Mémoire en réponse à l'avis de l'autorité environnementale du
29 mars 2021

Projet photovoltaïque sur le site de Lafarge à
Saint Pierre la Cour (53)

Maître d'ouvrage : SPV La Lande du Maine

K. Précisions sur les potentiels conflits d'usages

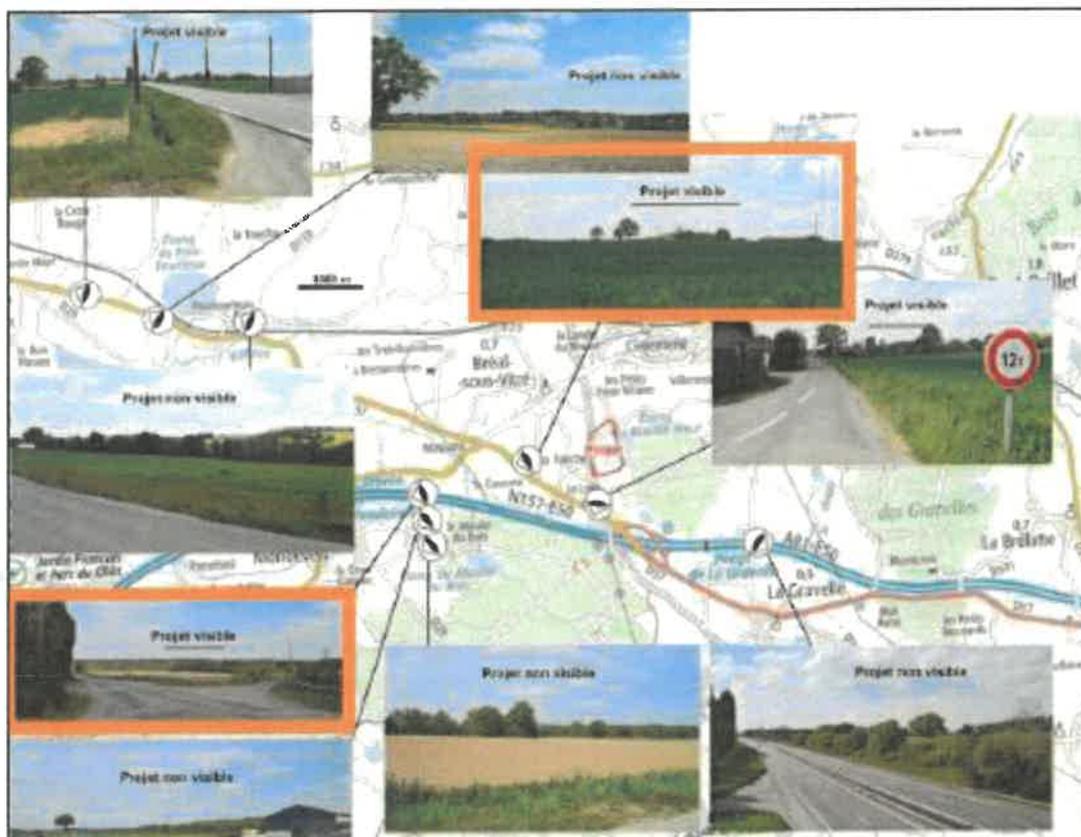
La MRAe recommande de compléter l'étude d'impact pour garantir la prise en compte de conflits d'usages potentiels entre l'exploitation de la carrière et celle du projet au regard des incidences possibles de tirs de mines de la carrière sur la stabilité des ouvrages photovoltaïques.

Les incidences entre exploitation de la carrière et de la centrale solaire ont été examinés par LafargeHolcim et Kernum. Le remblai est doté de bornes de nivellement et il fait régulièrement l'objet de mesures. Au titre des accords, le porteur du projet sera responsable des éventuelles instabilités. L'exploitation du remblai fera l'objet d'un suivi pluriannuel par des bureaux d'études spécialisés.

Il est ajouté la mention suivante au chapitre D – V.3 Les mesures de l'étude d'impact du projet : *«L'exploitant de la centrale solaire en assumera également la responsabilité et les frais associés à la mise en place des mesures correctives éventuelles ».*
